荆东安置房及周边附属配套工程项目（学生街）

规划建筑方案设计(方案变更)

2020.10

设计单位	福建一建集团有限公司	工程名称	荆东安置房及周边附属配套工程项目（学生街）	图 名	3#楼二层平面图	图 别	方 案
						日 期	2020. 10

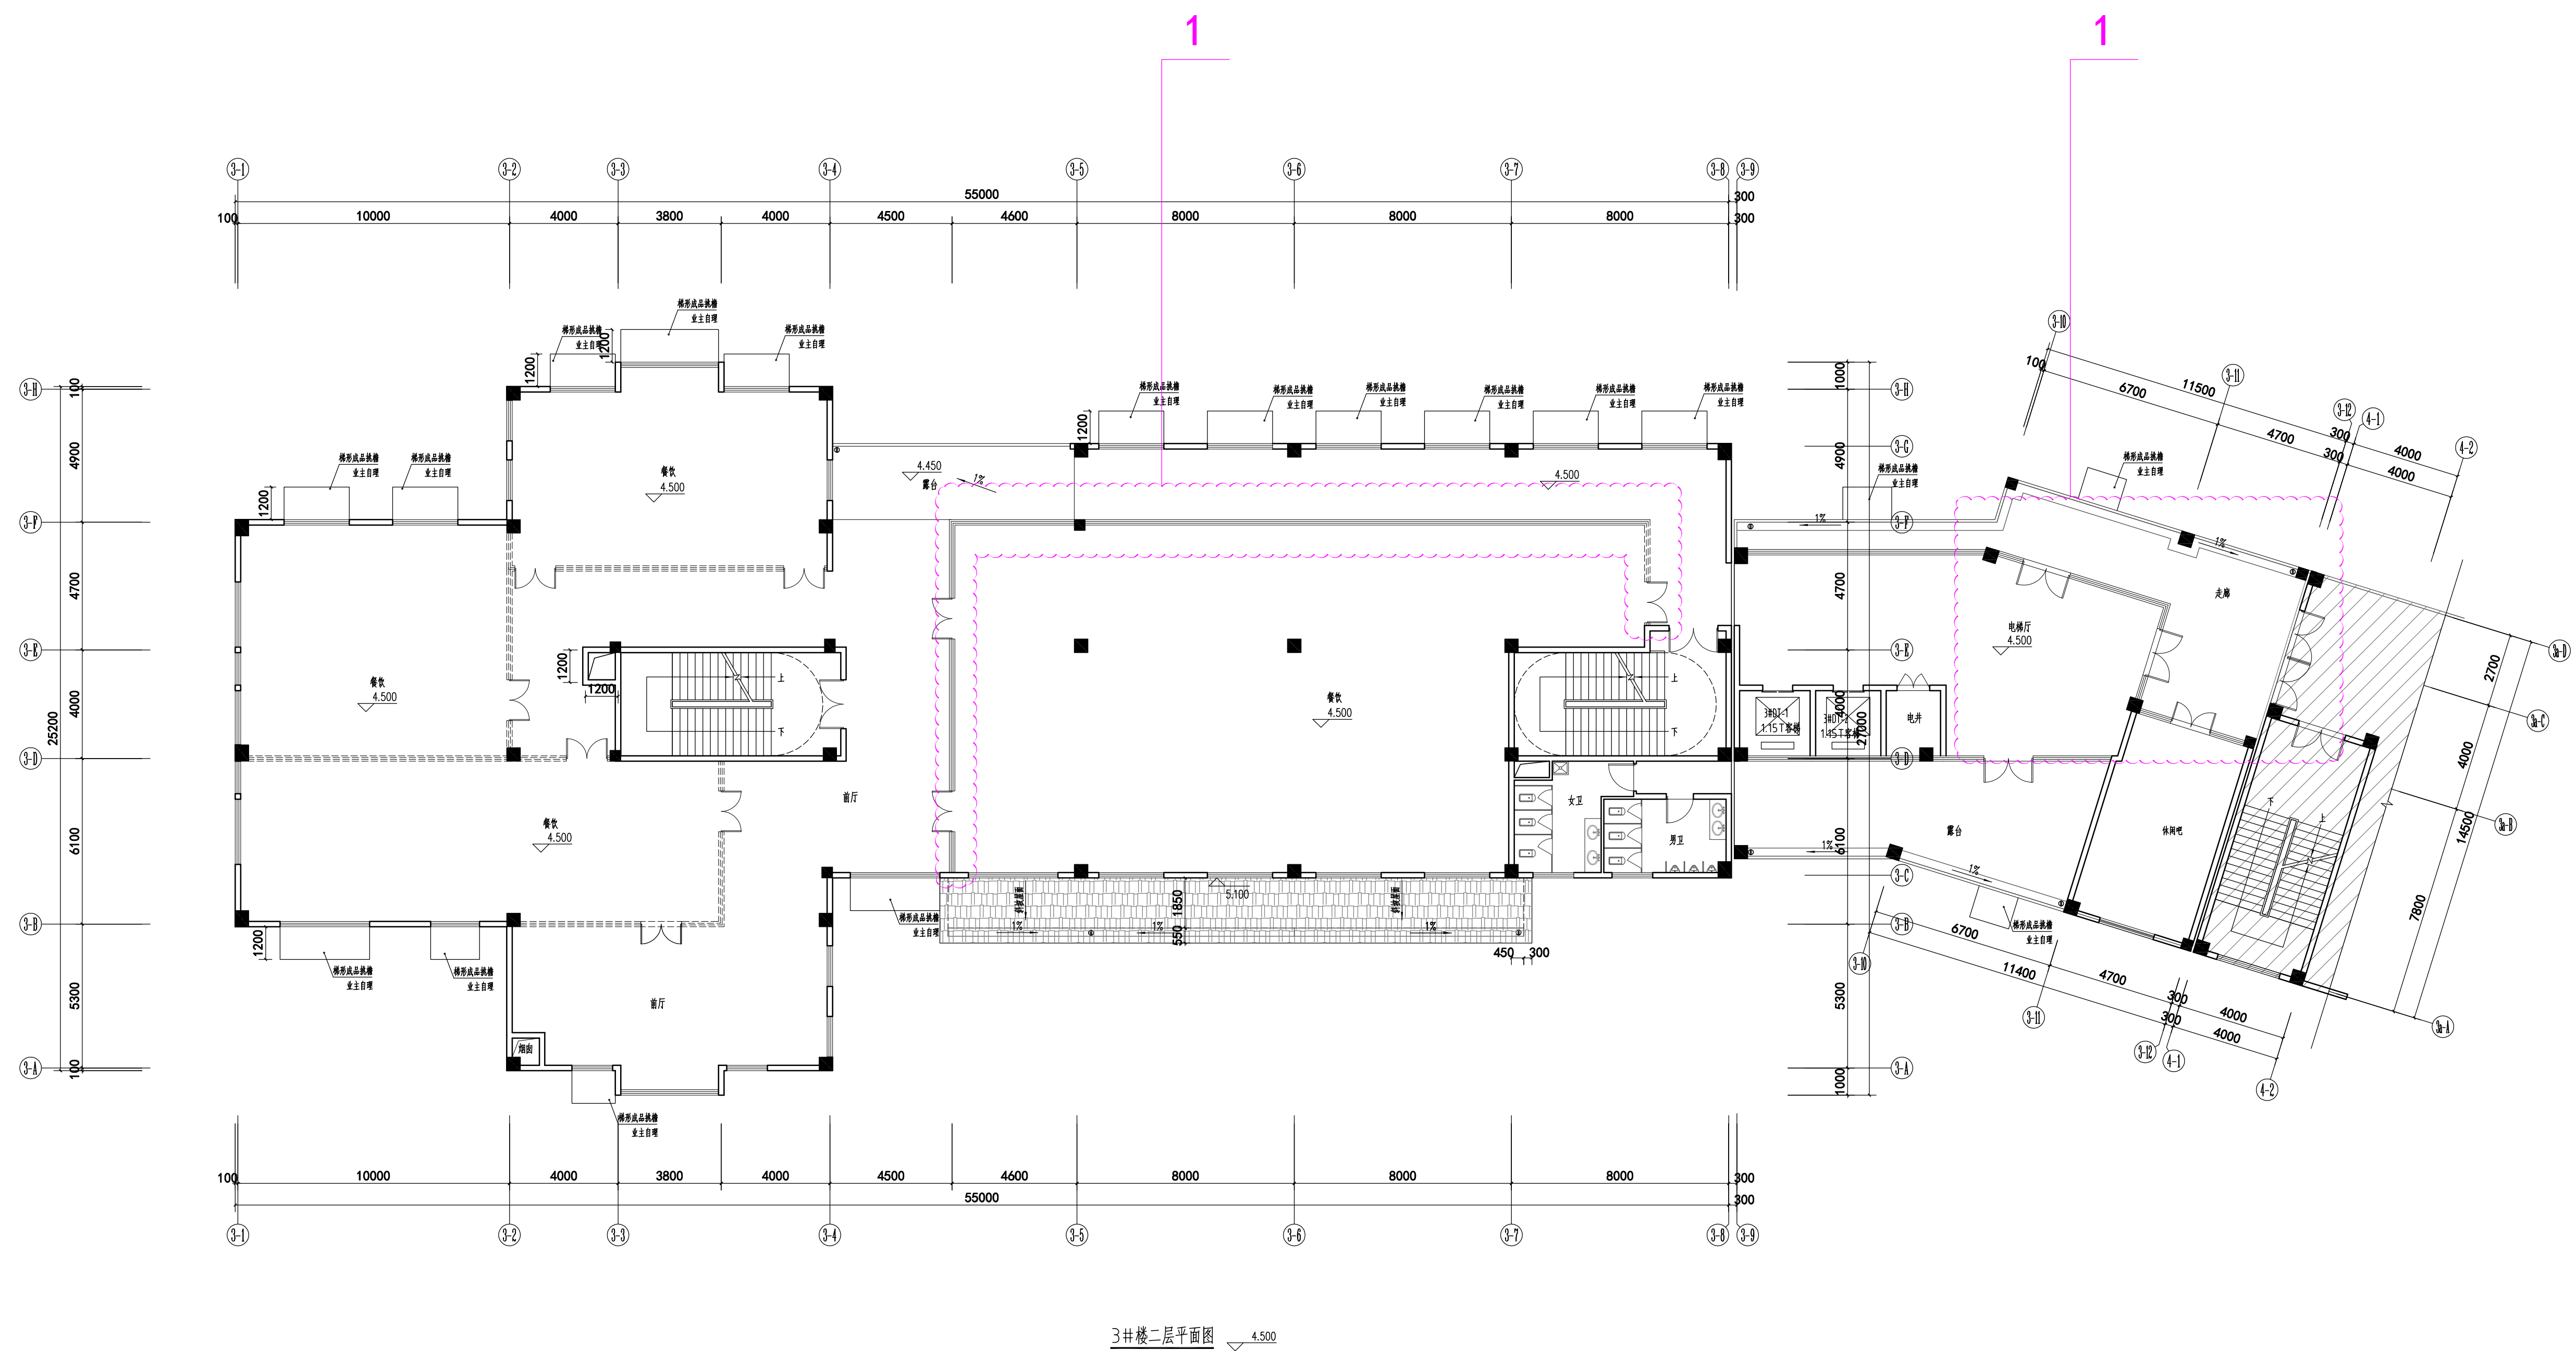
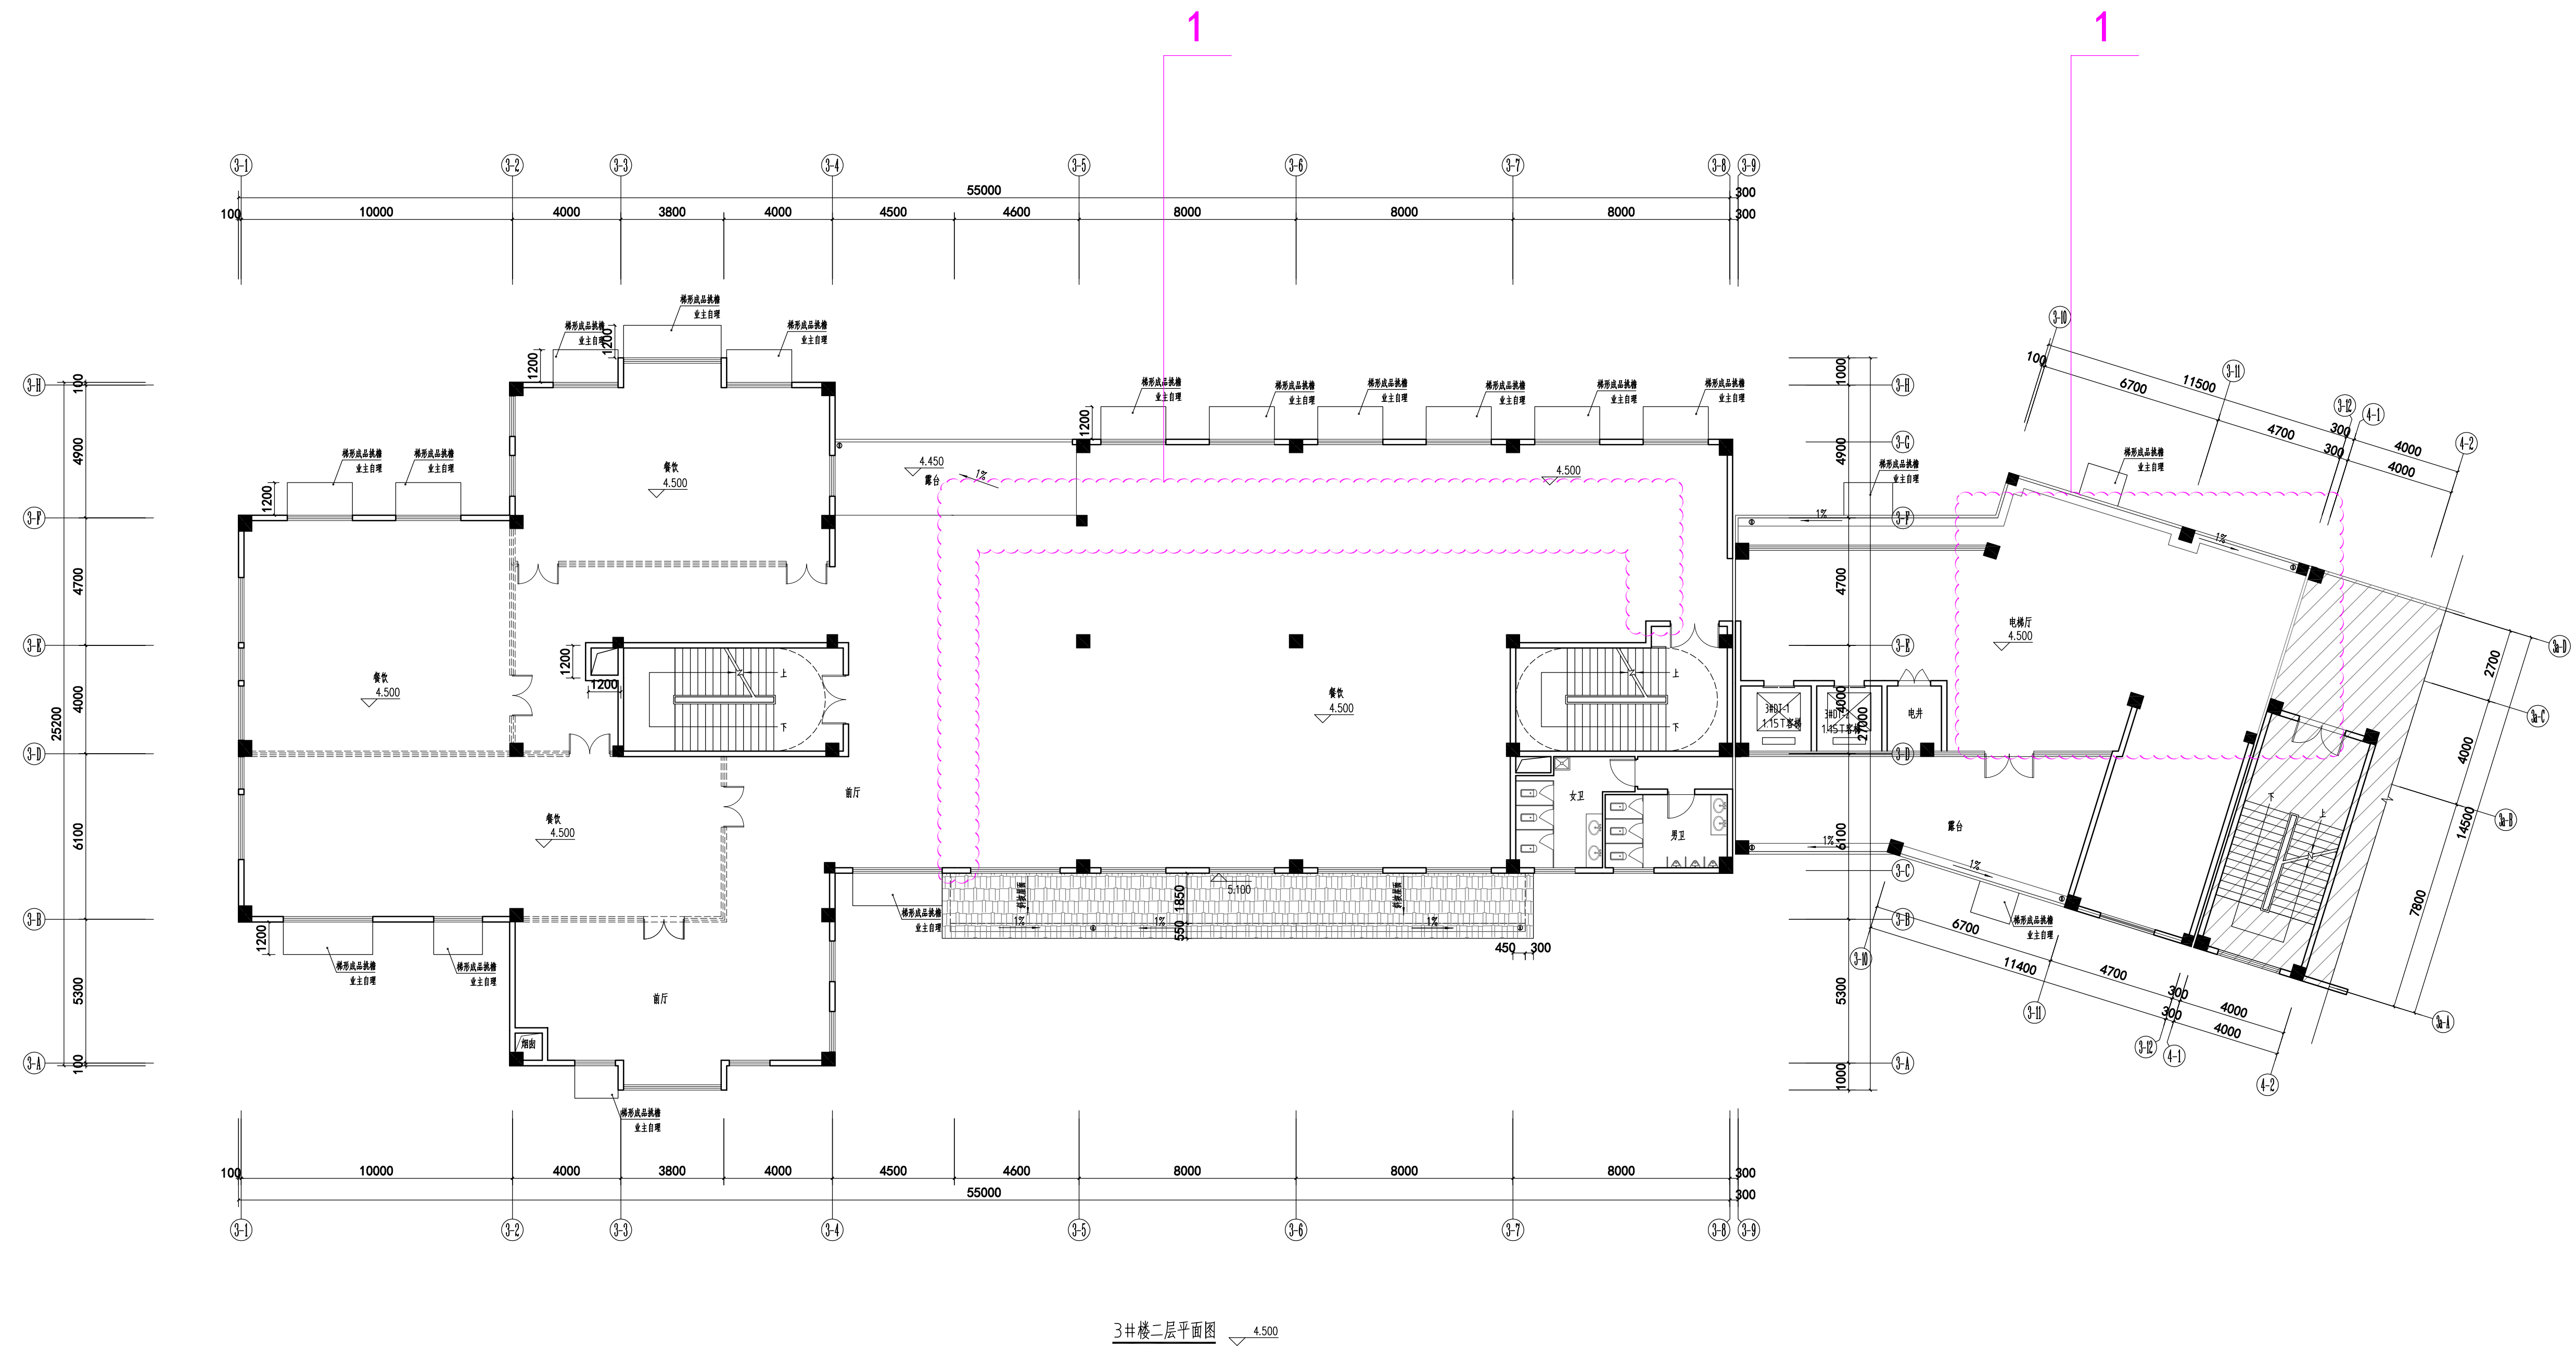
1. 玻璃幕墙和门取消

设计单位	福建一建集团有限公司	工程名称	荆东安置房及周边附属配套工程项目（学生街）	图 名	3#楼三层平面图	图 别	方 案
						日 期	2024. 01

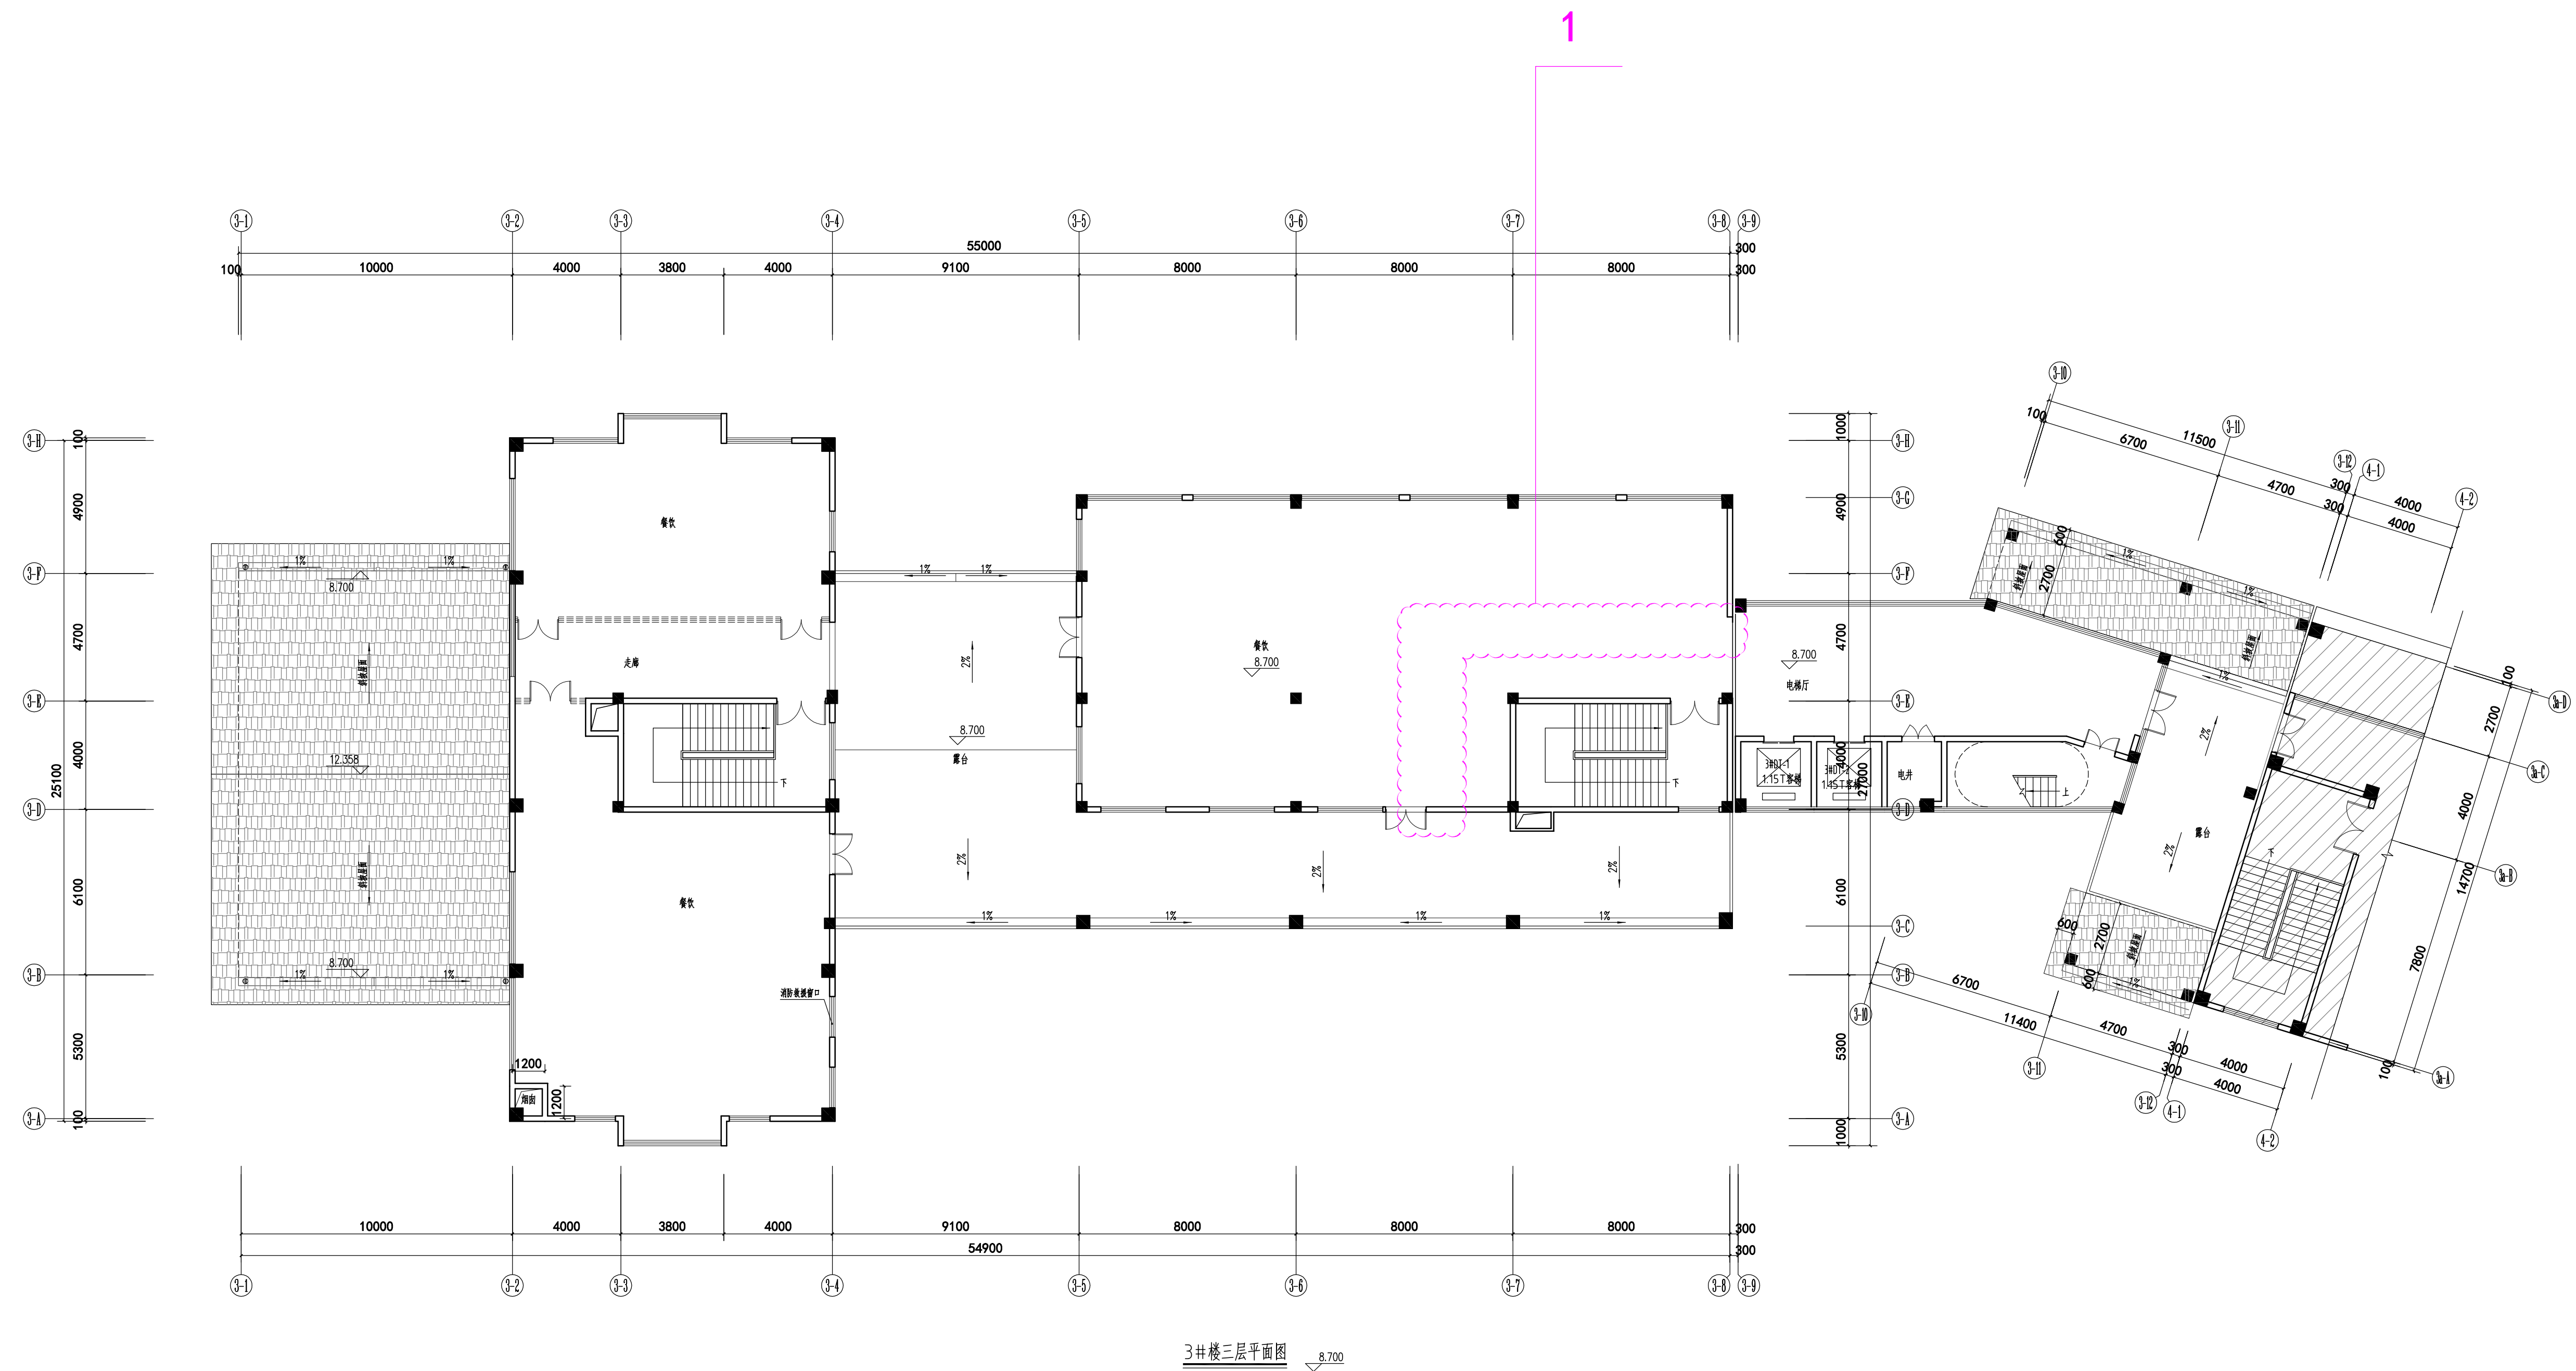
1. 墙体取消
